NOVÝ VÝFUKOVÝ SYSTÉM KOMPL. 273076 - 125 Junior MAX, 125 MAX a 273118 - 125 MAX DD2

125 Junior MAX a 125 MAX (273076)

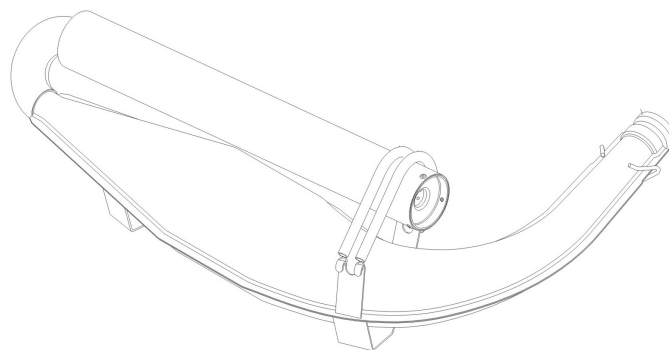
rádi bychom Vás informovali, že byl do sériové výroby motorů zaveden nový výfukový systém. Bylo změněno upevnění tlumivky ke kolenu výfuku, aby bylo minimalizováno riziko praskání ve výfukovém systému.

Tlumivka již není přivařena přímo ke kolenu výfuku (přímo na ohyb o 180°) nýbrž je k výfuku upevněna pomocí 2 pružin (238 940).

Nový výfukový systém je zaměnitelný se starým systémem – výkon motoru zůstal nezměněn.
